## 大臣認定構造計算プログラムの利用上の不具合等について

プログラム名：SEIN La CREA認定版/RC

大臣認定番号：SPRG-0001-06

プログラム名：SEIN La CREA認定版/S

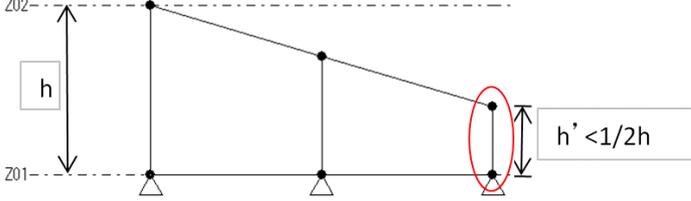
報告番号	不具合の内容	影響の範囲 (当該不具合により影響が生ずるおそれのあるケース)	影響の度合い	計算編マニュアル 該当箇所
1	モデル化時と保有水平耐力計算時の連スパンとなる耐力壁の認識に違いがあり、モデル化時に連スパン耐力壁とみなさない耐力壁を保有水平耐力計算時に連スパン壁としてせん断耐力の計算を行っていた。	同一構面上かつ形状が長方形の耐力壁が隣り合っていて、隣接する耐力壁間の付帯柱の脚部の節点が一致するが柱頭の節点異なる場合。(下図参照)  適用範囲外となる壁形状(立面図)	耐震壁の終局せん断耐力が変わるため、保有水平耐力計算結果に影響する。	
2	保有水平耐力計算条件の共通条件における[地下階の扱い]を、[解析モデルから除く(最下層に弾性バネを挿入)]と設定した場合も、[解析モデルから除く(最下層をピン支持)]として解析を行っていた。	地下階の存在する建築物の計算条件で、[保有水平耐力計算条件]-[共通条件]-[地下階の扱い]の選択で「解析モデルから除く(最下層に弾性バネを挿入)」とした場合。	支点条件が変わるため、保有水平耐力計算結果に影響する。	9.2.6 塔屋と地下階の扱い(2) 地下階
3	保有水平耐力算定時のせん断塑性率がマイナスとなる不具合があり、保有水平耐力判定条件(せん断塑性率の上限=1.0)が有効に機能しない場合があった。	構造計算書11.4.4項の保有水平耐力算定時のヒンジ図で塑性率がマイナスとなる部材がある場合	保有水平耐力を決定する解析ステップが変わるため、保有水平耐力計算結果に影響する。	
4	Ds算定時において、柱と柱に接続する大梁の種別が異なる場合の柱の部材種別の修正処理で、柱または梁のみ塑性ヒンジが形成されるかの確認を行う際、耐力壁が取り付け梁の応力を含んで判定を行っていた。	柱の部材種別修正で、耐力壁付帯梁の影響で部材種別が変わる場合	Ds 値が変わる可能性があり、保有水平耐力計算結果に影響する可能性がある。	10.2.4RC造の構造特性係数(Ds) (2)柱の種別の修正

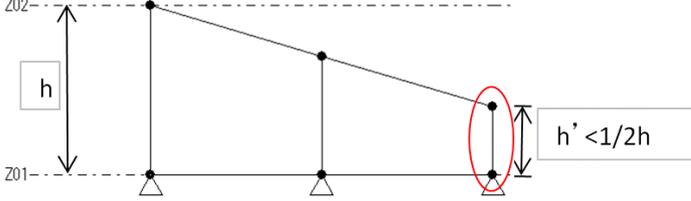
<p>5</p>	<p>保有水平耐力計算の層間変形角を計算する際に、柱頭・柱脚の層の属性が同一となる鉛直部材を含んで計算していた。</p>	<p>柱頭・柱脚の層の属性が同一となる鉛直部材が存在する場合(下図参照)</p> <p>※構造階高の1/2を下回る長さの鉛直部材がある場合</p>  <p>※鉛直部材が節点で分割されてしまう場合</p> 	<p>層間変位が過少評価されていた。解析終了時のステップ数が異なるため、保有水平耐力計算結果に影響する。</p>	<p>1.2.3 層・階の表現</p>
----------	--------------------------------------------------------------	----------------------------------------------------------------------------------------------------------------------------------------------------------------------------------------------------------------------------------------------------------------------------	----------------------------------------------------------	---------------------

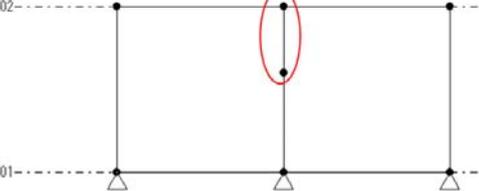
<p>4</p>	<p>保有水平耐力計算の層間変形角を計算する際に、柱頭・柱脚の層の属性が同一となる鉛直部材を含んで計算していた。</p>	<p>柱頭・柱脚の層の属性が同一となる鉛直部材が存在する場合(下図参照)</p> <p>※構造階高の1/2を下回る長さの鉛直部材がある場合</p>  <p>※鉛直部材が節点で分割されてしまう場合</p> 	<p>層間変位が過少評価されていた。解析終了時のステップ数が異なるため、保有水平耐力計算結果に影響する。</p>	<p>1.2.3 層・階の表現</p>
----------	--------------------------------------------------------------	----------------------------------------------------------------------------------------------------------------------------------------------------------------------------------------------------------------------------------------------------------------------------	----------------------------------------------------------	---------------------
